Váš dopis ze dne: 2016-01-04
Naše značka: 1742/001/01/16
Vyřizuje/linka: Petr/272 184 212
E-mail: vyjadreni@kolektory.cz

Vyjádření k žádosti o existenci sítí pro dodatečné stavební povolení na akci: „Snižování spotřeby energie – Školský objekt Chabařovická 4/1125“, Praha 8 - Kobylisy

název: **Ďáblice 1. stavba**
vlastník: Hlavní město Praha
správce: Kolektory Praha, a.s. (KP, a.s.)
zájmové území: parc.č. 2364/1, 2364/212; k.ú. Kobylisy

Příloha č.1.

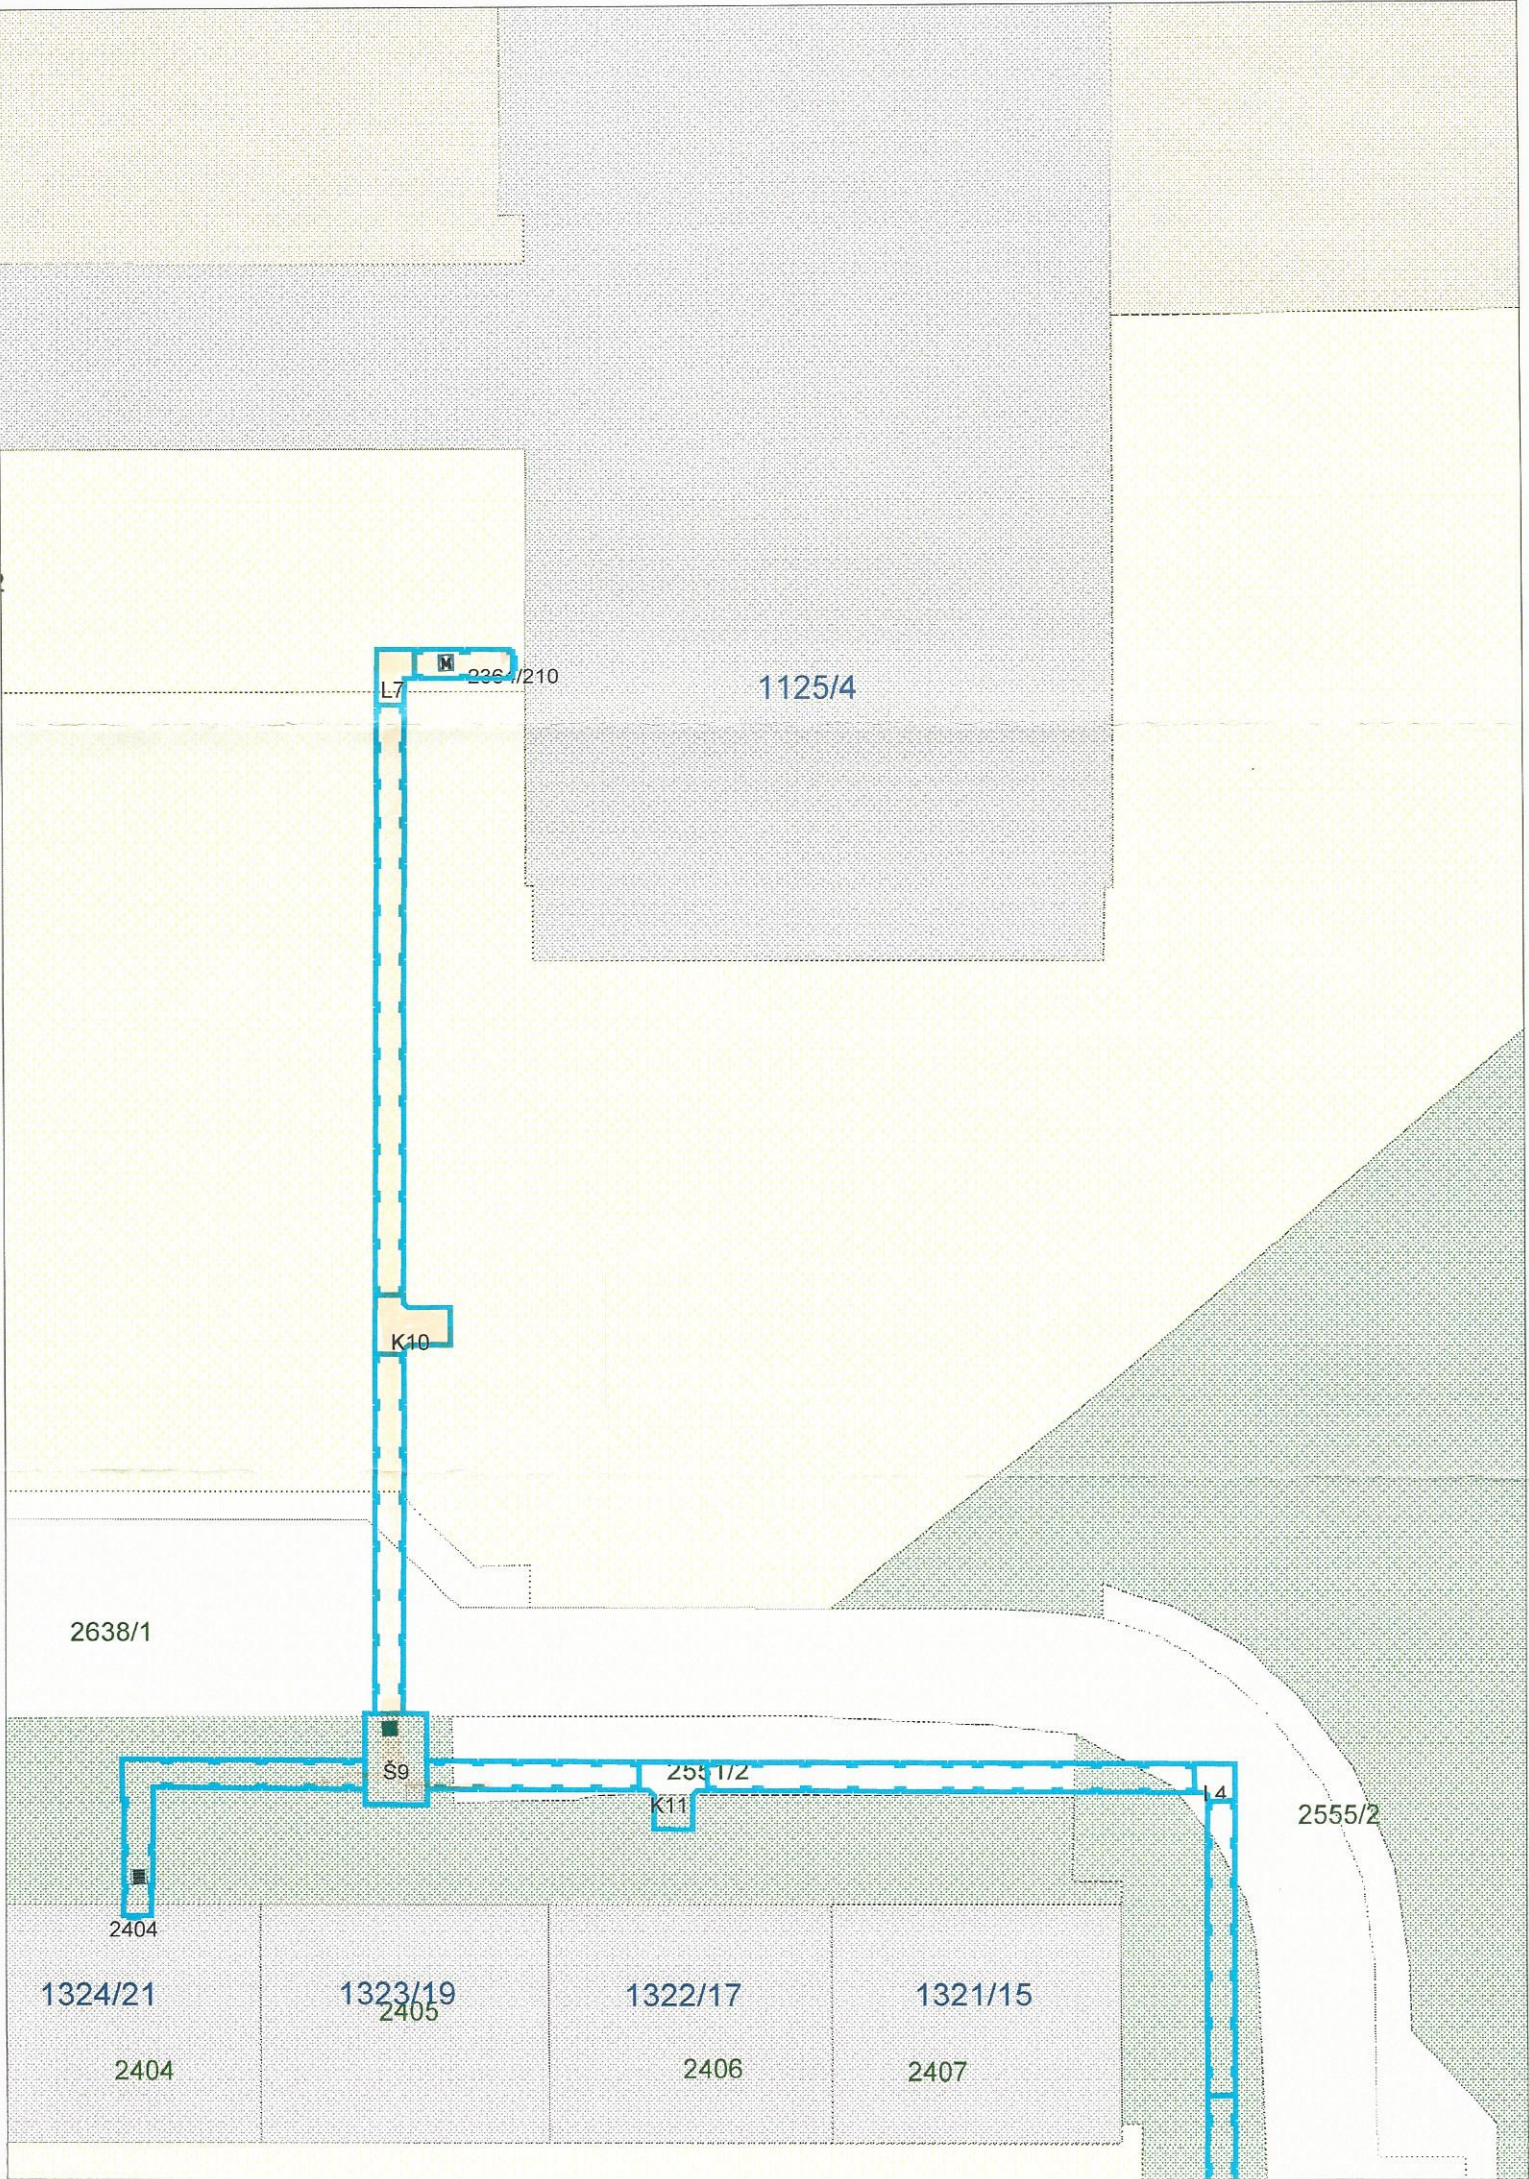
Kolektorová stavba má v dané lokalitě **krytí cca 0,7m** pod upraveným terénem. Součástí kolektorové stavby je nadzemní prvek - vzduchotechnický (VZT) objekt. V kolektoru jsou vedeny inženýrské sítě. V příloze Vám zasíláme orientační zakres zmiňovaného kolektoru.

1. Před realizací svolat schůzku na místě samém se zástupci KP, a.s. a zhotovitele.
2. Před zahájením prací a následně po realizaci provést pasport VZT objektu (fotodokumentace) za účasti zástupce KP, a.s.
3. Po dobu realizace kolem VZT zachovat volný prostor o poloměru min. 1m.
4. Po dokončení stavby vyzvat zástupce KP, a.s. ke kontrole VZT objektu.
